Formular de evaluare a condițiilor de accesibilitate a clădirilor publice

Categorii	Indicatori	Date colectate
Localitate, raion:	Chisinau (Chisinau)	
Adresa, strada, nr.:	str. Miron Costin nr. 26	
Instituția:	BESV 1/230 (Gimnaziul „Taras Șevcheno”)	
Tipul instituției:	BESV	
Latitudinea:	47.047771 ,	
Longitudinea:	28.869044

Fig. V.23. - Exemplu de conformare a suprafețelor vitrate în cadrul foii de ușă și realizarea contrastului vizual

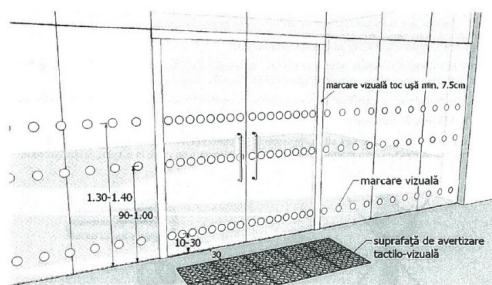
Există o singură intrare comună:	Da
Există o intrare/ieșire de rezervă?	Nu
La intrarea în clădire există turnichete sau bariere rotative:	Nu
Deschiderea ușii este ușoară și necesită puțin efort (chiar dacă ușa este dotată cu amortizor):	Da
Pentru persoanele cu dizabilități este rezervată o intrare separată:	Nu
Dimensiuni ușă de intrare:	Dublă: 75 cm + 70 cm Standard: lumina ușii duble trebuie să fie de minim 90 cm Ușa mică din cea dublă se deschide
Prag ușă de intrare:	Prag exterior și interior cu înălțimile: 4 + 3 cm Standard: pragul trebuie să fie de maxim 2 cm
Uși în interior:	Lățimea: 141 cm
Praguri de la ușile de interior:	-
Ușile de la intrare și din interiorul clădirii sunt dotate/marcate corespunzător cu semne contrastante:	Nu Standard: este o diferență de culoare contrastantă (culori închise / culori deschise) între perete și podea

Fig. V.1 Buzunare la coridoare (p.47)

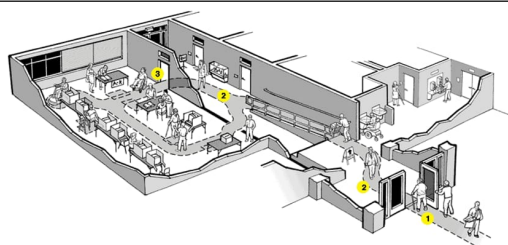
Coridoare:	Da
Lățimea coridorului (în cel mai îngust loc) este peste 150 cm?	Nu
Lățime (dacă este cazul, în cel mai îngust loc):	135 cm , nu există buzunare la coridoare Standard: Lățimea minimă a coridorului ar trebui să fie de cel puțin 150 cm), Dacă coridorul este îngust (până la 180 cm)
Trepte:	Nu
Pardoseala/podeaua în coridor este suprafață accesibilă:	Da
Suprafață alunecoasă:	Nu
